**Stellungnahme zur Abwägungssynopse  
BFL vs. NABU-Ortsgruppe Engelsbrand**

**zum geplanten Windpark auf dem Sauberg**

**Erarbeitet vom NABU Engelsbrand**

Engelsbrand, den 12.April 2021

Abb. 17: RNA des Wsb, 2020, NABU

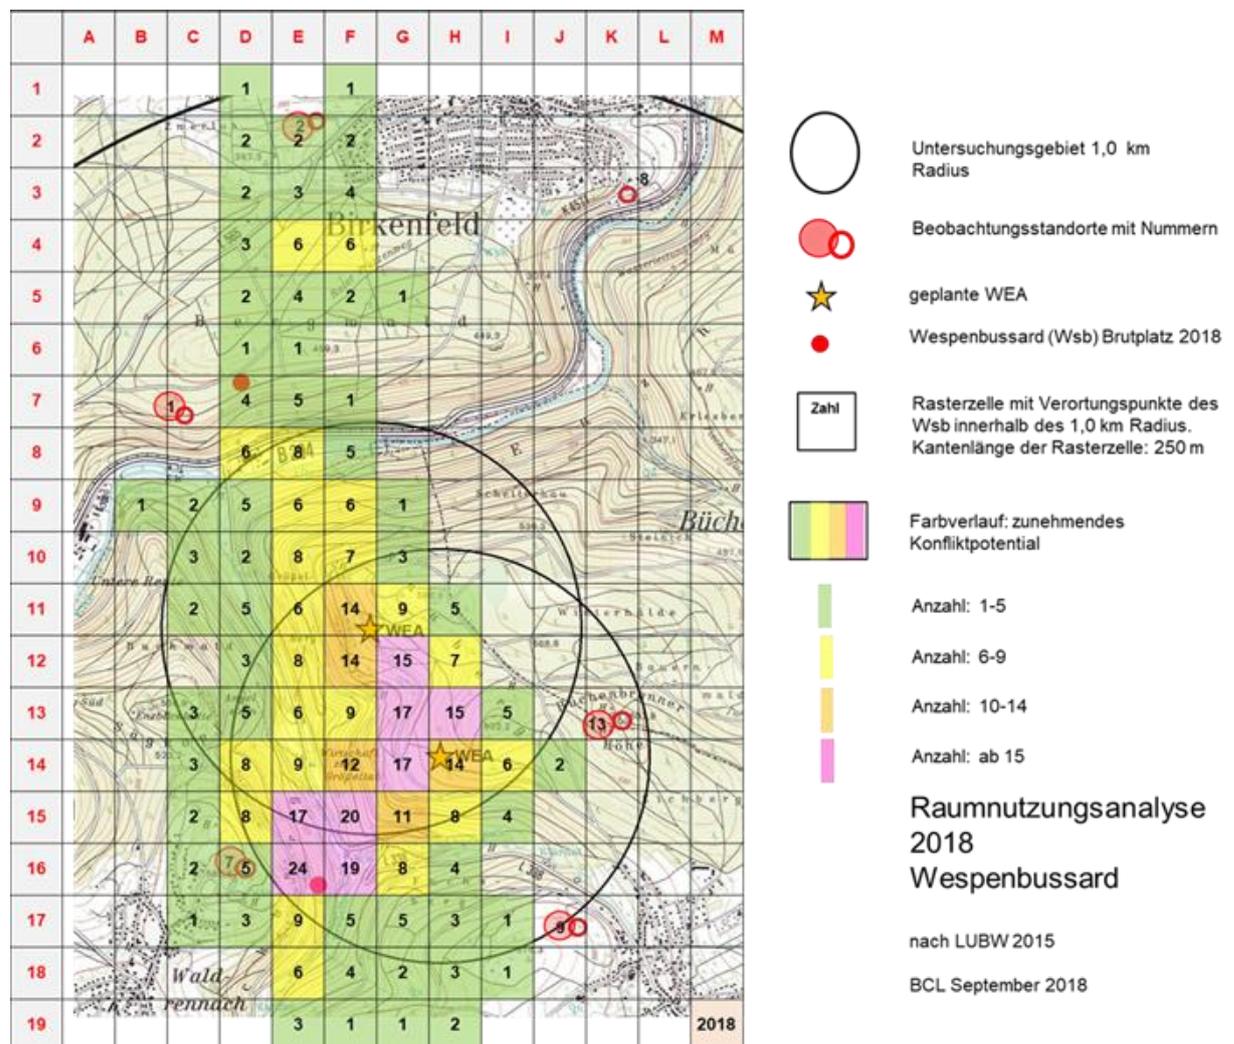
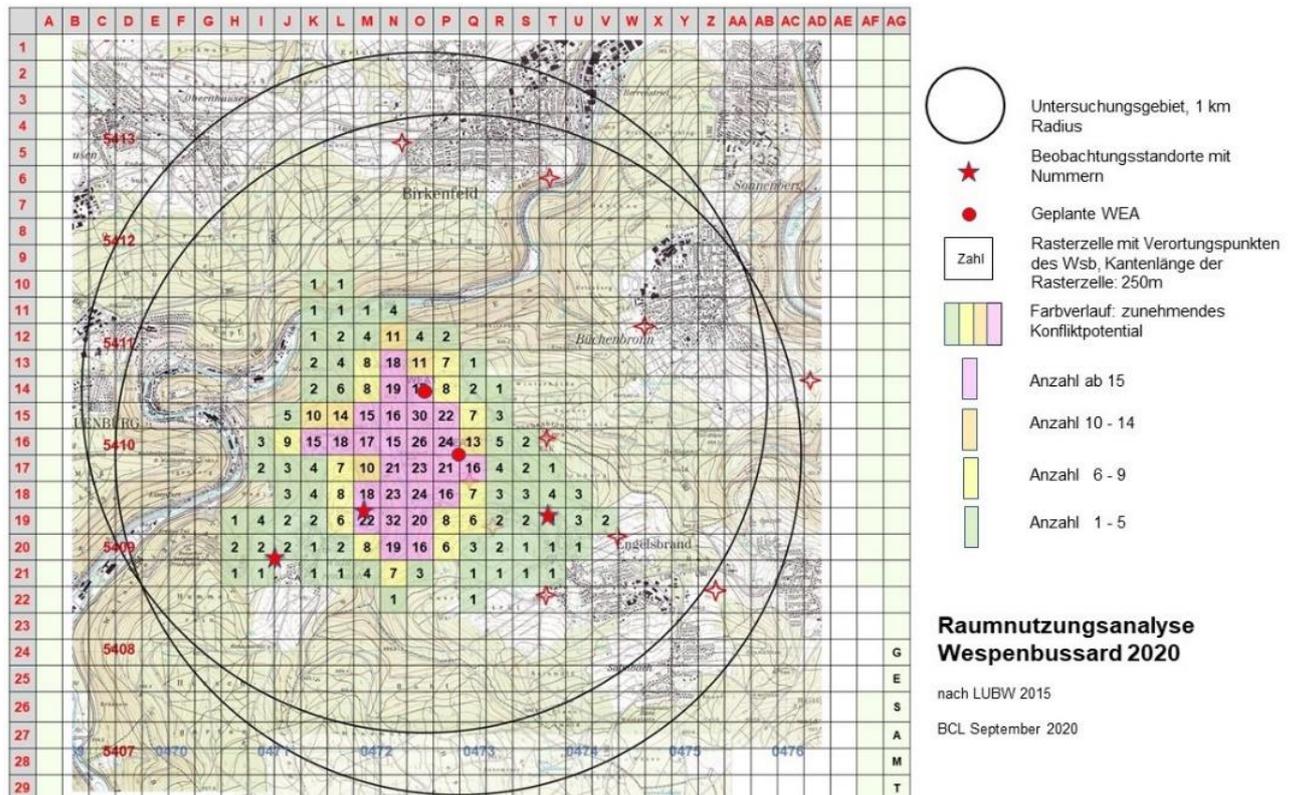
Die größere Anzahl an Verortungspunkten in 2020 (siehe Abb.17) gegenüber 2018 (siehe Abb.16), lässt sich auf die höhere Stundenanzahl zurückführen, die in 2020 bei 375 Std. und in 2018 bei 256 Std. lag. Eine weitere Möglichkeit wäre ein zusätzliches Revier im Erfassungsbereich, was jedoch nicht eindeutig erwiesen ist.

Abb.18: NABU Bf- Flugbewegungen und Brutstätte 2019, unterhalb des erforderlichen Schutzabstands von 1.000m um die geplanten WEA (blaue Kreise)

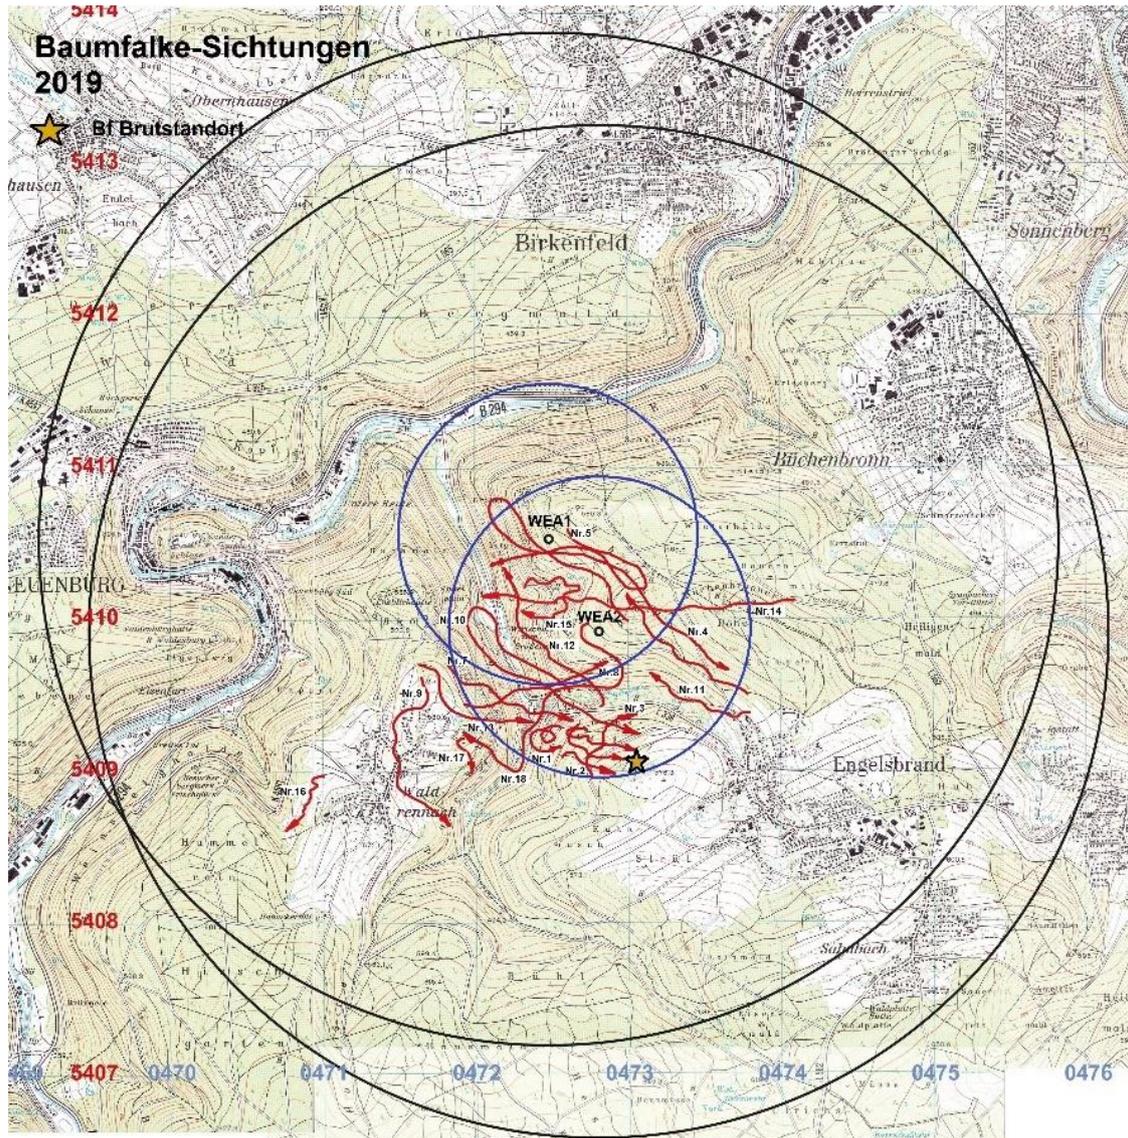
*Wie auch in den Erfassungen zum Fachgutachten (BFL 2019) konnten von BFL im Jahr 2019 erneut Baumfalken im Untersuchungsgebiet beobachtet werden. Dabei konnten zwei Brutvorkommen festgestellt werden. Eines lag im Süden von Engelsbrand in großem Abstand (> 2 km) zu den geplanten WEA. Ein weiterer Horst mit Bruterfolg konnte im südlichen Teil des Fuchsbergs in einer Entfernung von ca. 850 m zur südlichen der geplanten WEA festgestellt werden. Insgesamt wurden 26 Flugbewegungen beobachtet (beigelegte Karte N6). Im näheren Umfeld der beiden geplanten WEA wurden zwei Flugereignisse von jeweils zwei Baumfalken beobachtet, so dass die Werte in den Rasterzellen zwischen zwei und vier Fluglinien liegen. Ein Schwerpunkt der Raumnutzung, bzw. eine regelmäßige Nutzung als Nahrungshabitat oder Transferflugbereich war im Jahr 2019 im Umfeld der geplanten WEA nicht gegeben.*

Wie in unserer „Stellungnahme von 2019“ (S.102) erwähnt, konnten im Bereich des Fuchsberges ähnliche Erkenntnisse bzgl. des Brutstandorts des Baumfalken gewonnen werden. Entgegen der von BFL erkannten Verortungen konnten jedoch vom NABU weit mehr als die 2 von BFL festgestellten Flugbewegungen im Bereich der geplanten WEA erfasst werden (siehe Abb.18). Der Grund hierzu liegt auch hier höchstwahrscheinlich an den qualitativ besseren Beobachtungsstandorten des NABU. Wie auch in der Stellungnahme 2019 erwähnt, vertritt der NABU den Standpunkt, dass mit einem erhöhten Tötungsrisiko zu rechnen ist.

Abb.27 a: Sichtbarkeitsverlauf von Beobachtungsstandort Aussichtsturm Büchenbronn in Richtung WEA 1 u.2

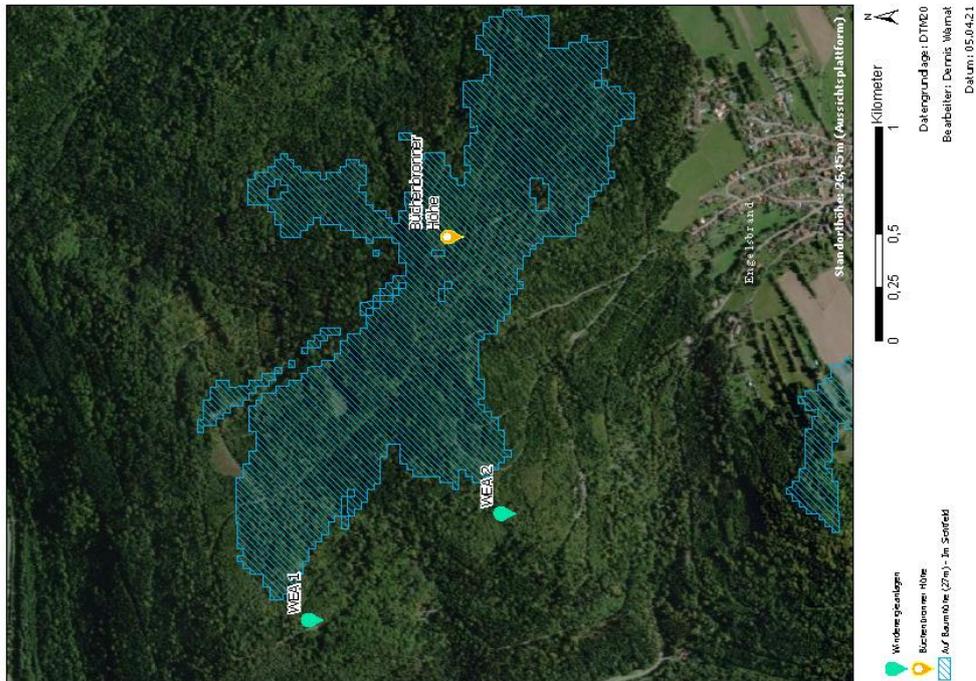
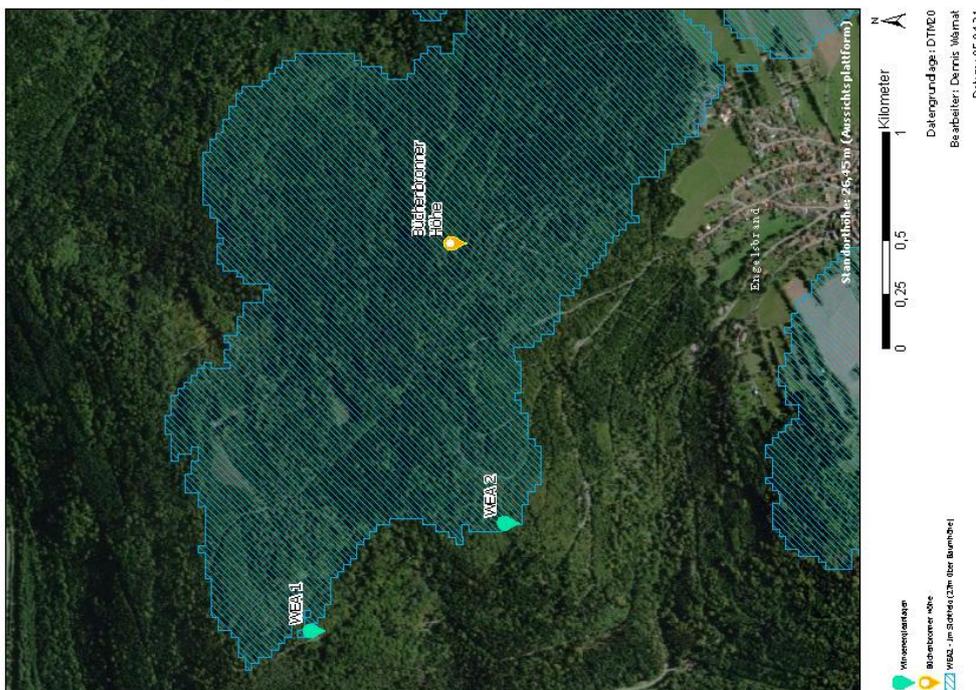
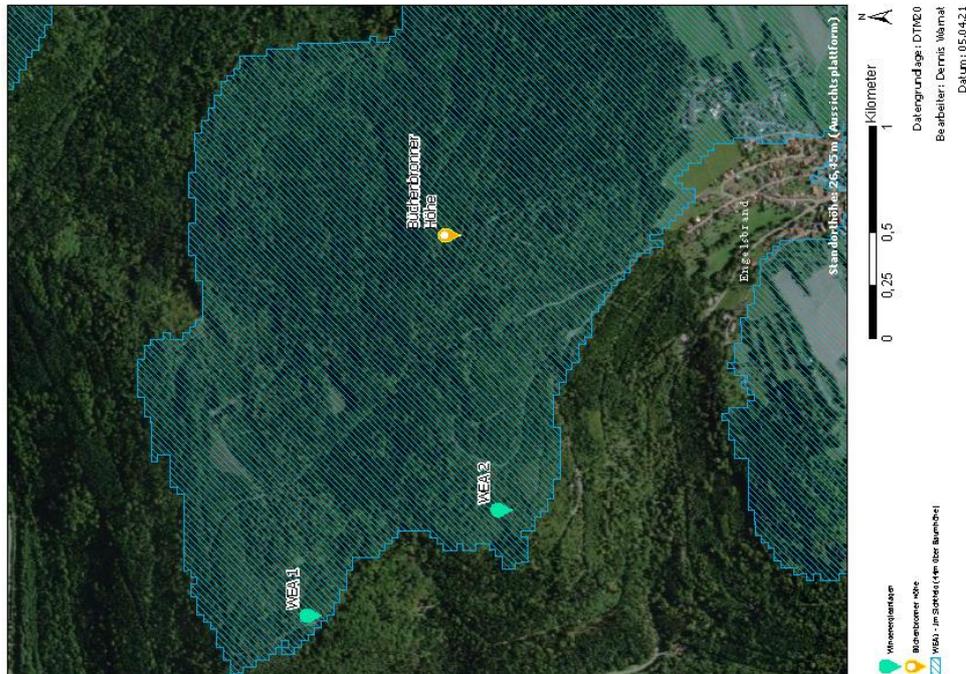
*Des Weiteren fordert auch die LUBW (2013, 2020) nicht, dass von jedem Beobachtungspunkt eine uneingeschränkte Sicht auf geplante WEA möglich sein muss. Im vorliegenden Fall war trotz allgemein nicht einfachen Beobachtungsbedingungen die Sicht auf den Bereich der geplanten WEA, insbesondere vom Turm auf der Büchenbronner Höhe (Bp 1, Anhang Abb. 1), Wasserturm Waldrennach (Bp 3a 2016; Nutzung nur z. T. im Jahr 2016 möglich) sehr gut möglich und ist hinreichend für eine valide artenschutzfachliche Bewertung des Standorts. Zudem war eine gute Sicht auf die geplanten WEA vom Beobachtungspunkt im Süden von Waldrennach (Bp 3b 2016, Bp 3a 2017; Anhang Abbildung 2) gegeben. Im Jahr 2017 wurde zudem verstärkt vom Beobachtungspunkt 7c beobachtet, von welchem zumindest in Richtung WEA 1 und ins Größelbachtal, sowie zum Sägkopf eine gute Sicht gegeben war. Um dies optisch zu verdeutlichen wurden von den Standorten Büchenbronner Turm (Bp 1, Karte S-1), Waldrennach Süd (Bp 3a 2017, Karte S-3), Enzthal (Bp 7c 2017, Karte S-2), eine Visualisierung unter Verwendung der Software QGIS (Version 3.4.13) mit dem Tool (Visibility Analysis Version 1.3) erstellt, um darzustellen ab welcher Flughöhe ein Vogel vom jeweiligen Beobachtungspunkt sichtbar*

Die folgenden Abbildungen 26 und 27 visualisieren den Geländeverlauf vom Büchenbronner Aussichtsturm zu den geplanten WEA Standorten. (WEA 1: Abb.26 und WEA2: Abb.27)  
Die Darstellung erfolgte mit Google Earth Pro. Der Geländeverlauf vom Büchenbronner Aussichtsturm abwärts zu den geplanten WEA Standorten zeigt jedoch ein Wiederanstieg des Geländes, das dem Geländeverlauf jedoch nicht entspricht. Das Bild würde die Einsehbarkeit zusätzlich in negativer Weise verfälschen, sodass wir von diesen Darstellungen Abstand halten.

wird. Wie bereits unter Pkt. 25 dargestellt, setzt sich die Beobachtungshöhe aus der Höhe der Plattform des Aussichtsturms plus der Augenhöhe des Betrachters (1,8 m) zusammen. Die Grundlage für die Modellierungen ist: In Blickrichtung zu den WEA stehen ab ca. 24,5 m Abstand zum Aussichtsturm Bäume mit einer Wuchshöhe von 27m. In Abb. 27a ist die Fläche schraffiert, auf der die Spitzen von 27 m hohen Bäumen gerade zu sehen wären. Es ist erkennbar, dass beide geplanten WEA außerhalb dieser Fläche liegen.

In einer Simulation (Abb. 27b) wurde dann die zunächst in der Modellierung angenommene Höhe so lange gesteigert, bis sie an der Position der geplanten WEA 2 in den sichtbaren Bereich kam. Dafür war eine Steigerung um ca. 27,5 m auf summa summarum 54,5 m erforderlich.

In gleicher Weise wurde durch eine weitere Simulation (Abb. 27c) die zunächst in der Modellierung angenommene Höhe so lange gesteigert, bis sie an der Position der geplanten WEA 1 in den sichtbaren Bereich kam. Dafür war eine Steigerung von ca. 44 m auf summa summarum 71 m erforderlich.

Die so ermittelten Werte weichen geringfügig von den unter Pkt. 25 mathematisch ermittelten Werten ab (WEA2: 52-55m und WEA1: 59-61m), bestätigen jedoch in der Größenordnung auf weitere Art die schlechte Einsicht vom Aussichtsturm in das Plangebiet der WEA

Abb.28: BFL Karte mit Beobachtungspunkten, etc.

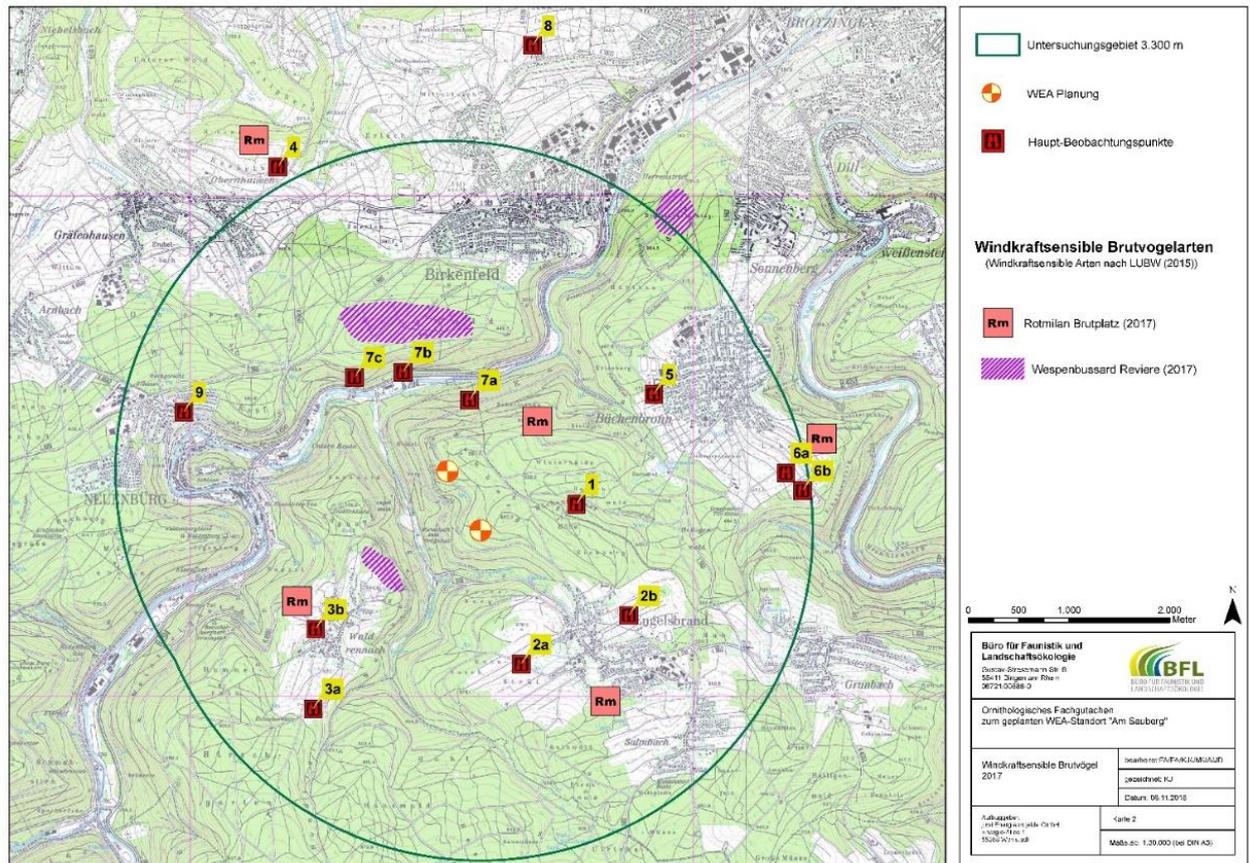
Der von BFL genannte Beobachtungspunkt 7c (siehe Abb.28) ist mit dem Beobachtungspunkt „Enzhang“ vom NABU identisch. Daher ist obige Aussage nicht nachvollziehbar.

Abb. 29: NABU RNA 2019, Karte mit Beobachtungspunkten, Brut-/Revierplätzen, geplante WEA und Verortungspunkte

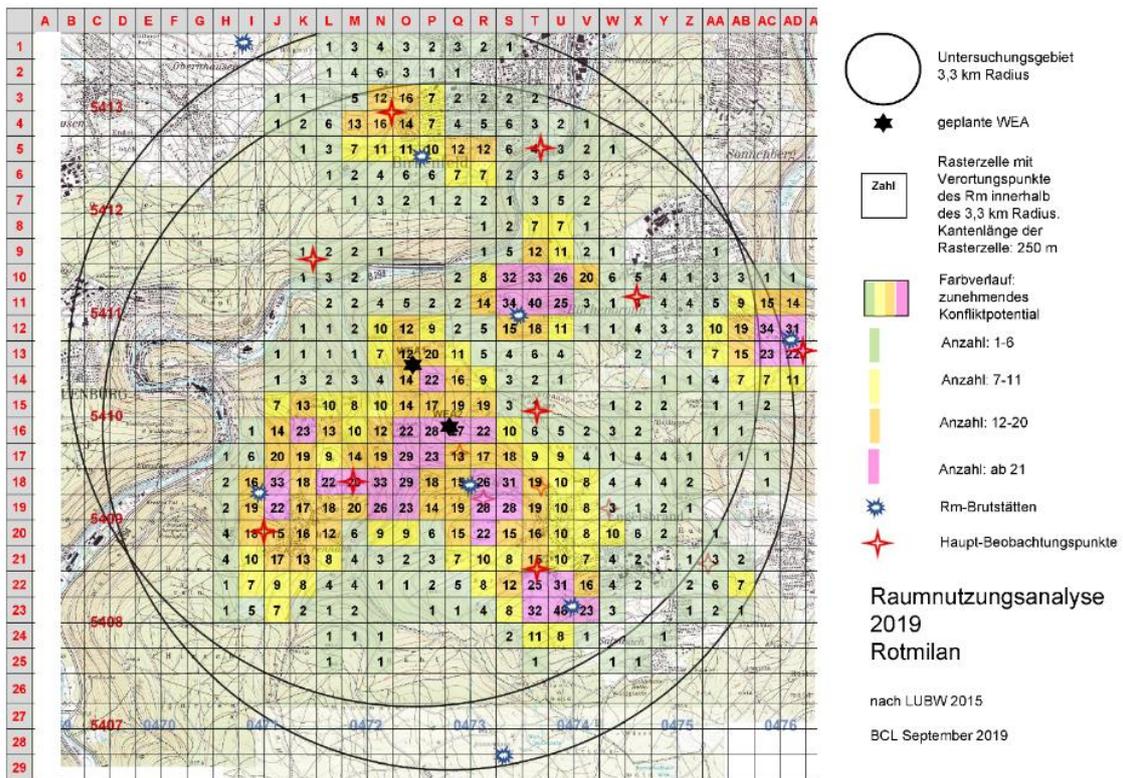
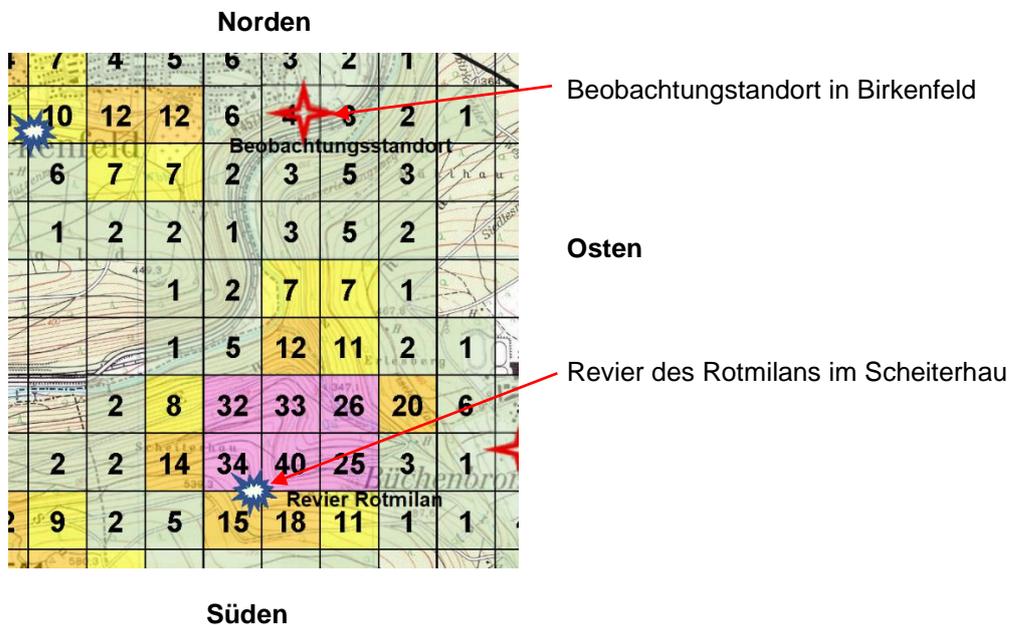
Die folgende Abbildung 29 zeigt die RNA des NABU von 2019 und die darauffolgende Abbildung 30 einen Ausschnitt aus dieser RNA.

Vom Revier des Rotmilan im Scheiterhau betrachtet, ergibt sich folgende Situation:

Abb.34: Karte BFL, windschaftsensibile Brutvogelarten 2019

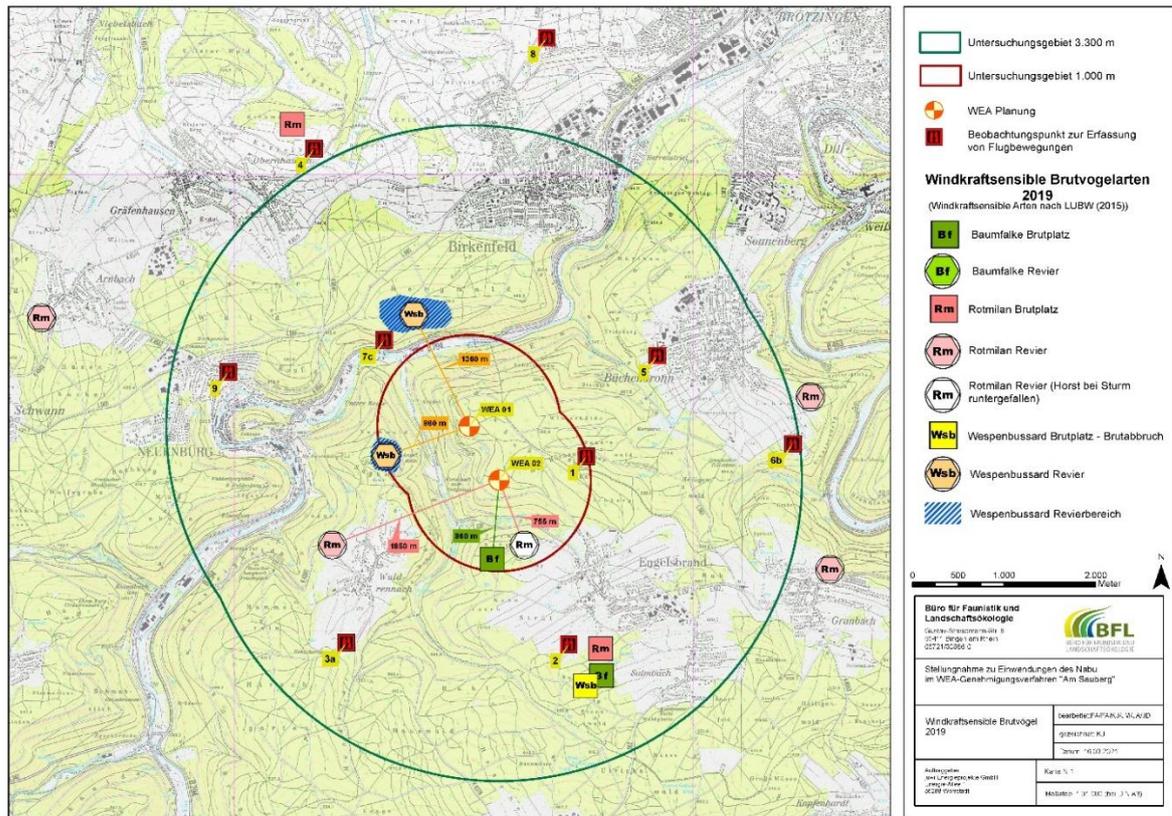
Unverständnis kommt nun aus der Aussage zur Geltung, dass in 2020 das Revier aus Waldrennach an den Fuchsberg umgesiedelt sein soll.

Von dem von BFL gewählten Beobachtungspunkt in Waldrennach ist das dortige Gebiet um das Revier des Rm in Waldrennach, das in Richtung Säuskopf verlagert wurde, nicht einsehbar. Insofern können keine oder jedoch nur geringe Flugbewegungen verortet werden.
